令和元年 11 月 25 日	
資料番号	1 - 11

六ヶ所再処理施設における
新規制基準に対する適合性

有機溶媒等による火災又は爆発に関する事
象選定の見直しおよびTBP等の錯体の急
激な分解反応に関する事象発生シナリオ等
の見直しについて

日本原燃株式会社

図-11 (1 / 2) 見直し後の異常な水準の放出防止対策の概要

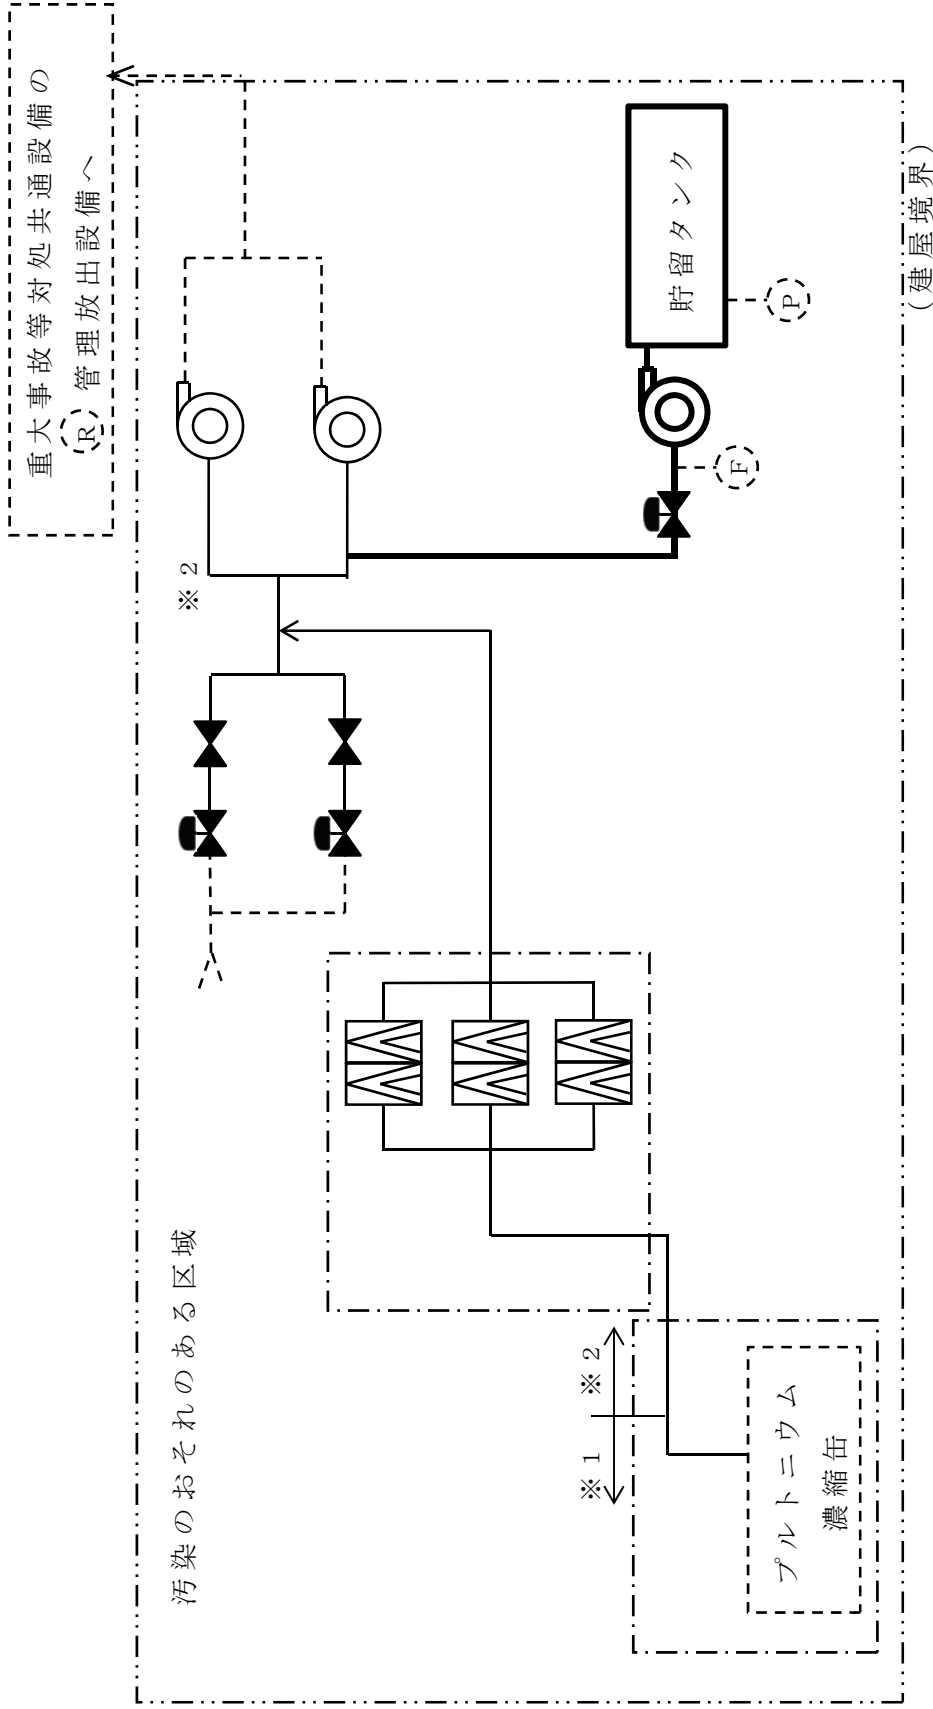
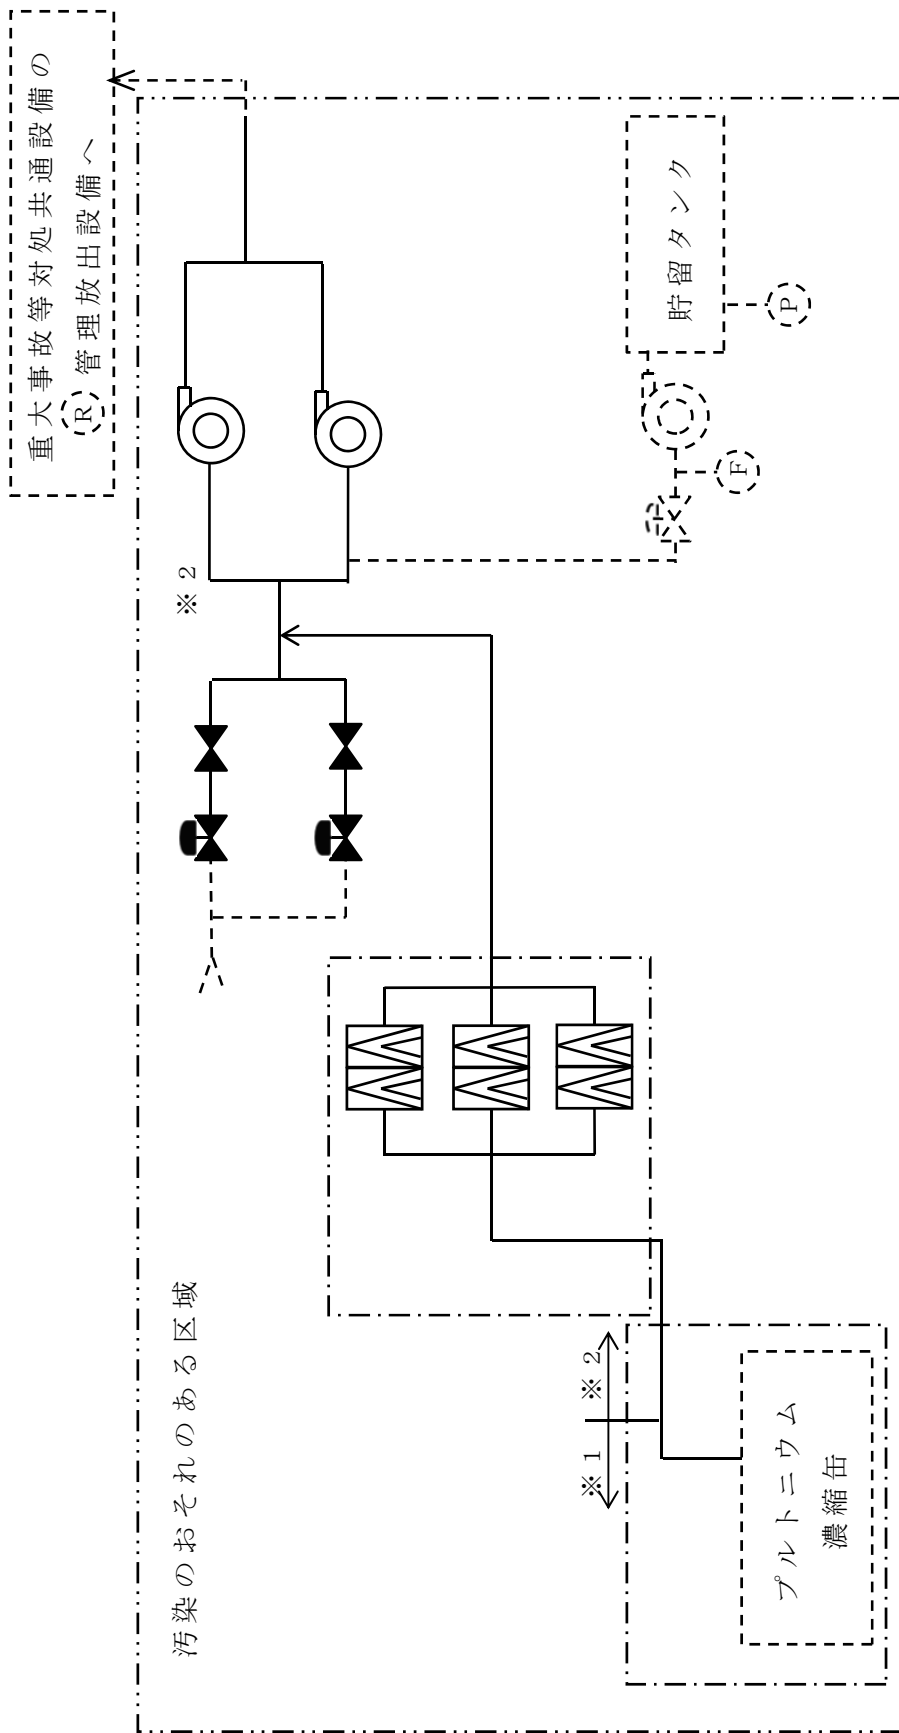
ケース2の場合、事象発生からプルトニウム溶液の供給停止までの間は分解反応が継続する可能性があるため、この期間は放射性物質の放出が継続すると想定する。万一、拡大防止対策が失敗し供給が継続する場合には、供給されるTBP等の量に応じて放出放射エネルギーが増加することになる。このような状態であっても、放出放射エネルギーを低減できるよう、本事象により気相に移行する放射性物質は、容器に一旦閉じ込め、その後、VOGの系統から放出する対策に変更する。対策の概要図を図-11に示す。

容器への閉じ込めはインターロックにより作動させる。この対策で使用するインターロックは、プルトニウム濃縮缶の気相部の温度を測定する2つの独立した温度計を用い、T B P等の錯体の急激な分解が発生した場合の温度に相当する設定値により作動させることを検討している。

インターロックは、事象の検知から1分以内に作動させるよう検討する。

異常な水準の放出防止対策で使用する容器閉じ込めに使用する系統、機器、プルトニウム濃縮缶の気相部温度計は、事象の発生防止機能を有しておらず、事象発生時にも機能喪失を想定していないため、対策として使用できる。
